Dodatek č. 2 ke smlouvě o dílo č. OR/24/20397

**„Zámek Pardubice – vybudování reprezentativního sálu a foyer se
zázemím pro společenský trakt zámeckého paláce“**

Předmětem dodatku č. 2 smlouvy je provedení změn v předmětu díla v částech popsaných podrobně změnovým rozpočtem a oprava součtové chyby v celkové ceně dodatku č. 1 smlouvy.

Dělení plechů skruže

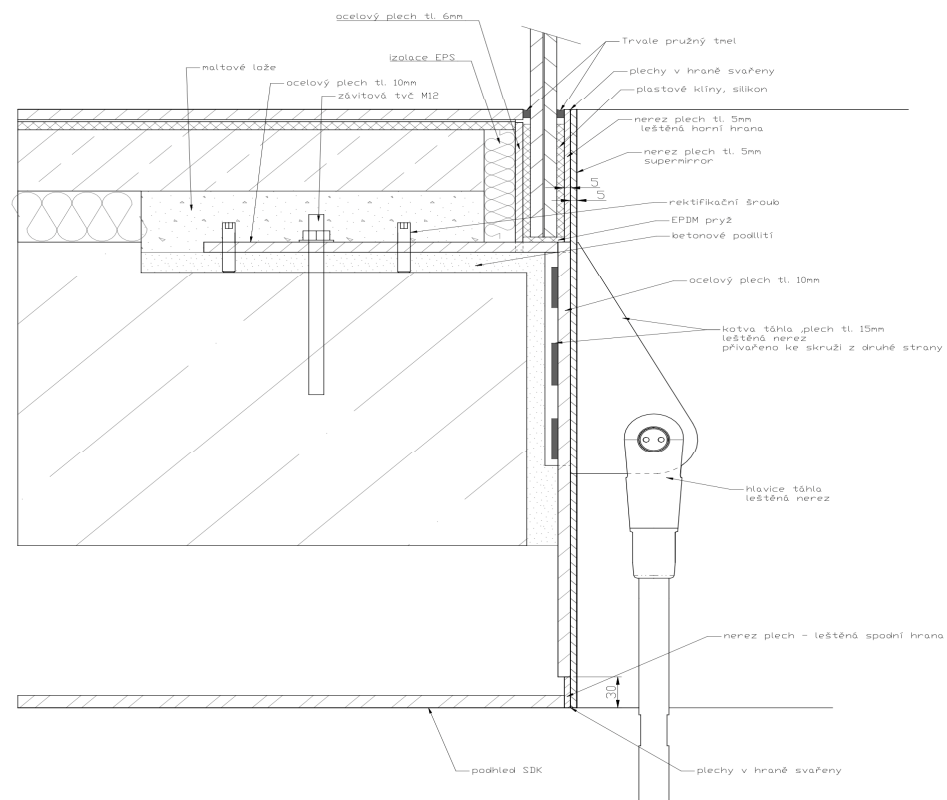
4a. Podané ŽOI				
p. č.	Předmět	Zodp.	Termín	Splněno
ŽOI 013.002	Varianta skruže v úrovni stropu: Z předložených variant AID požaduje provedení sroubované z dílů, supermirror (var. 2).	AID		Ano
ŽOI 032	00.1 Úprava ocelové konstrukce pro akust. musle: AD ověří připomínku křivku ocelové kce. 001 Ukončení sádrových odlišků u mantinelu - varianta s průzkem / rovně. ZH ověří vzorkem.	AD		Ano
ŽOI 040	Poloha kabelů v sále 3NP - podklady zaslány	AD		Ano
ŽOI 042	UHPC portál - určení doplňujícího parametrů: AID předloží upravenou dokumentaci (zkosení hrany, uzamykatelné dveře, typ kování, atd.)	AID / VCM	03.04.25	
ŽOI 046	Revizní dvířka m.č. 036 v kolizi s VZT: AD ověří umístění dalších dvířek na šachtu 20.03.25: Navržen přesun dvířek a změna rozměru na 800x600mm, vymístění uzavěru vody ze stávající šachty blíže k nově instalovaným dvířkům. Výška pozice dvířek dle ventilátoru VZT	AD		Ano
ŽOI 047	Stoupacka potrubí vodu WC LUX (menší průměr): VMC ověří možnost náhradní trasy 20.03.25: AD požaduje provedení výměny stoupacího potrubí až po místo vyhovující dimenze. Hledá se vhodné místo napojení	AD / VCM	Info

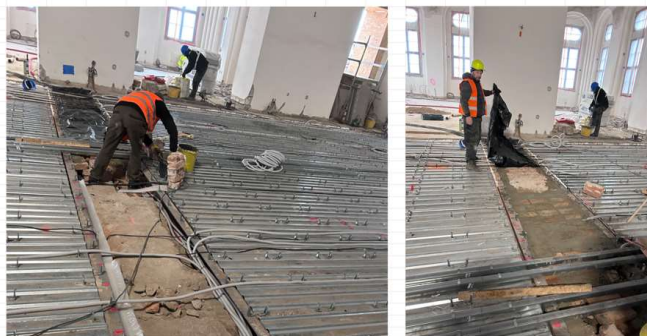
Pol.1 Vybourání středové zdi - bylo nutno obnažit středovou zeď od horní hrany nosníků.
